**AVVISO DI SICUREZZA  
 AGGIORNAMENTO**

FSCA ACHC 20-14 follow-up

## **Randox Laboratories Ltd. Reagente recettore solubile della transferrina (sTfR) - Riallineamento al materiale di riferimento del WHO codice NIBSC 07/202**

**RANDOX**  
**Urgent Field Safety Notice**

Fig. 1 Patient correlation using original assigned calibrator values and realigned calibrator values on Siemens ADVIA 1800

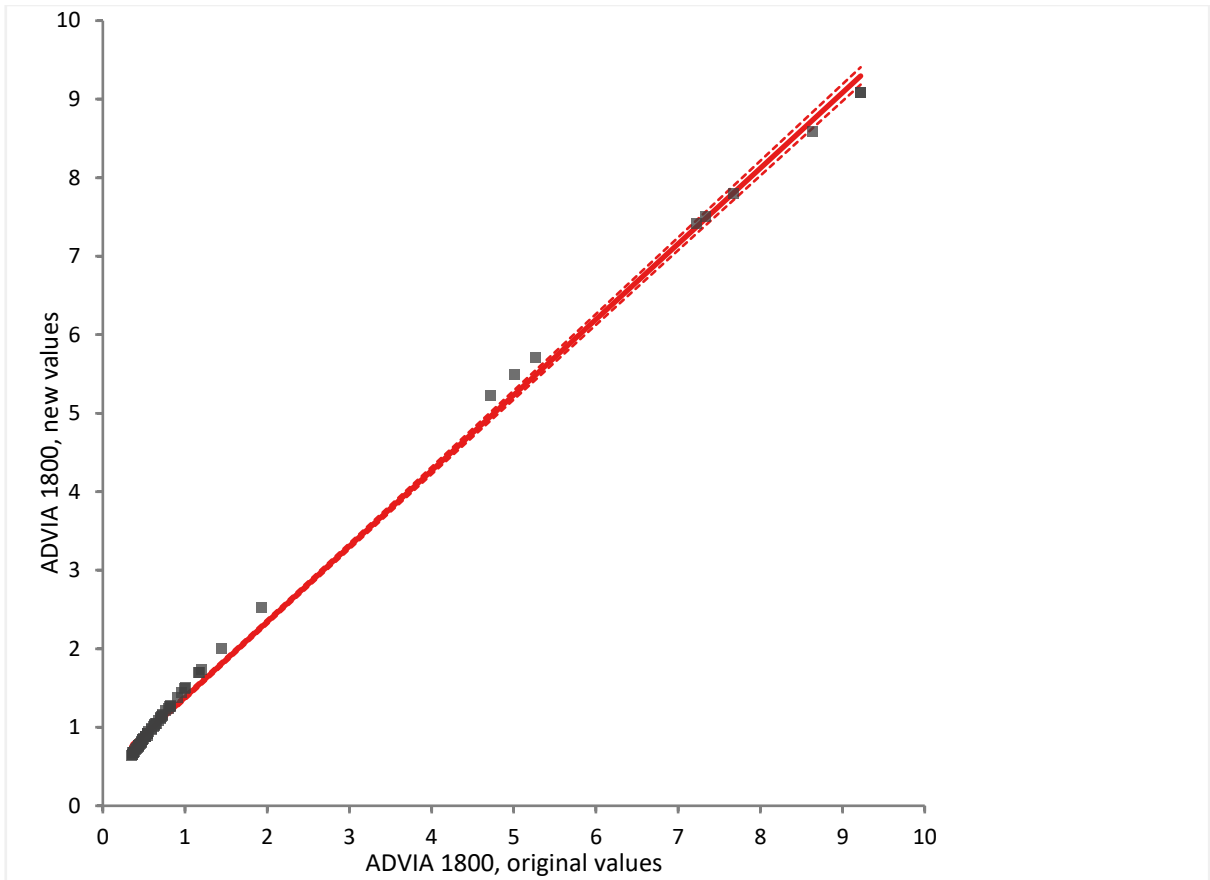
Siemens Healthcare Diagnostics ha inviato nel luglio 2020 la comunicazione ACHC20-14.A.OUS per i prodotti sopra elencati nella Tabella 1 da Randox Laboratories Ltd, il produttore del materiale. In qualità di distributore dei prodotti, Siemens ha informato i nostri clienti che, in base all'UFSN, Randox ha riallineato il metodo immunoturbidimetrico del recettore solubile della transferrina (sTfR) al materiale di riferimento del WHO codice NIBSC 07/202. Di conseguenza, i lotti di calibratore e controllo elencati sempre indicati nella Tabella 1 sono stati riassegnati. Da allora Randox ha fornito un UFSN corretta con le corrette unità indicate per l'intervallo normale. Le unità sono state erroneamente indicate come mg / dL, le unità corrette sono mg / L. Di conseguenza, i lotti di Calibratore e Controllo elencati nella Tabella 1 (sopra) sono stati riassegnati. I valori dei pazienti aumenteranno con i nuovi valori del calibratore e lo spostamento è più evidente all'interno dell'intervallo normale (da 0,65 mg / L a 1,88 mg / L). Vedere la correlazione nei pazienti nell'UFSN Randox aggiornato allegata (figura 1).

Randox have reviewed the standardisation for Soluble Transferrin Receptor (sTfR) as per the labelling claim and have realigned the sTfR Immunoturbidimetric method to the WHO reference material NIBSC code 07/202. As a result the Calibrator and Control batches listed in the table above have been reassigned. Patient values will increase with the new calibrator values and the shift is more pronounced within the normal range (0.65mg/L to 1.88mg/L). See patient correlation below (Fig. 1).

- Refer to the attached IFUs for updated calibrator values and control targets and ranges. These can also be found on [www.randox.com](http://www.randox.com) .
- Review results generated with the affected batches in line with the clinical profile of the patient.
- Discuss the contents of this notice with your Medical Director.
